“Narva linnuse arhitektuurivõistlus“ (viitenumber 158469)

ŽÜRII LÕPP-PROTOKOLL

I PREMIA – KAKS SÕPRA

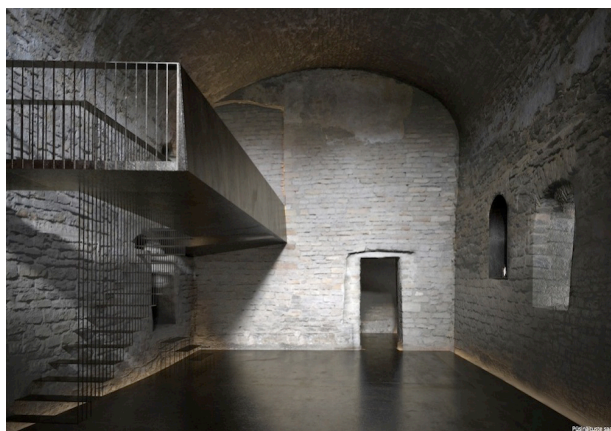
Žürii otsustas anda peapremia kokkuvõttes kõige terviklikuma ja põhjalikuma lahenduse eest ideekavandile „Kaks sõpra“. Arhitektuurikeel on sümpaatne ja mõjub sidusana, olemasolevasse sekkutakse piisavalt minimaalselt, kogu territooriumiga on võrdselt hästi tegeletud ja inimeste liikumist kõige põhjalikumalt planeeritud. Teostatavus on realistlik. Eriarvamusele jäävad paar žüriiliiget, kelle sõnul töös ei ole piisavalt loomingulist erilisust.

Žürii arvates on **Konvendihoone** ja selle sisehoovi lahendus säästlik ja otstarbekohane. Trossidel teisaldatav varikatuse sisehoovi kohal on üldjoontes hea mõte. Varikatuse täpset kõrgust ning toimivust tuleb järgnevalt siiski täpsustada, sest lahendus on praegusel kujul liiga massiivne – teisaldatav trossidel varikatuse ulatub ühest katuseharjast teiseni. Sisehoov on hästi kasutatud kütmata lahtine ruum - sobiv ja minimaalse sekkumisega toimiv lahendus. Konvendihoones liikumine on hästi lahendatud, sealhulgas on ka invaliidumise lahendatud optimaalselt hästi. Samas leitakse ka, et trepikäigud täidavad maksimaalselt oma funktsiooni, ent pole vääriliselt huvitavad. Peatreppikodade lahendused on põhimõtteliselt õiged, kuid kahtlusi tekitab nende juures betooni liigne kasutamine ning veidi kohmakas vormikeel. Tagumisse trepisõlme võiks integreerida lahtise trepi - vastasel juhul toimub liikumine vaid lifti abil, mis pole mugav.

Kivisaali juurdeehitise ja silla arhitektuurne ja funktsionaalne lahendus on sobiv, konstruktiivne osa on võrreldes teiste töödega rohkem läbi töötatud. Kivisaali uue osa visuaalne mõju on kõnekas, kuid mitte väga esiletükkiv. Jalakäijate sild mõjub liigselt tehnokraatliku tunnelina, eelistatud kontrast on selgelt tajutav. Pääs sillale mõjub rõhutatult üledimensioneerituna, teisalt pakub lakoonilisele hoonetele väärilise aktsendi. Paar žüriiliiget leiavad, et Kivisaali laienduse

arhitektuurne vormikeel on keskmiselt trendikas. Kahtlusi tekitab heledast betoonist katuse teostatavus ja sobivus vanalinna miljösse ning linnuse müüri vaadeldavuse kadu uue hoone sisearhitektuuris. Silla lahendus on kõige rohkem läbimõeldud, kuid liialt ajutise iseloomuga vormikeel tundub kohatu ajaloolise eksterjöõri vahel. Lahendus tundub ka veidi klišeelik. Linnamüüri säilinud tornilõigu käsitus ei ole piisavalt hästi õnnestunud.

Läänehoovi logistika on võrreldes teiste võistlustöödega kõige paremini läbi töötatud ja liikumised tunduvad kõige loomupärasemad. Analüüsitud on kogu territooriumit, läbi lahendatud ka edelatorn ja selle ümbrus. Žürii peab positiivseks ja teostatavaks ka täiendava sissepääsu ettepanekut Läänehoovi ja Joaoru vahel. Töö arvestab Linné aiaga. Žüriid ei veenna piisavalt vallikraavi ees olev veega täidetud kraav, mis on ka ajaloolist tausta arvestades eksitav ja ka ekspluatatsioonis liialt kulukas.
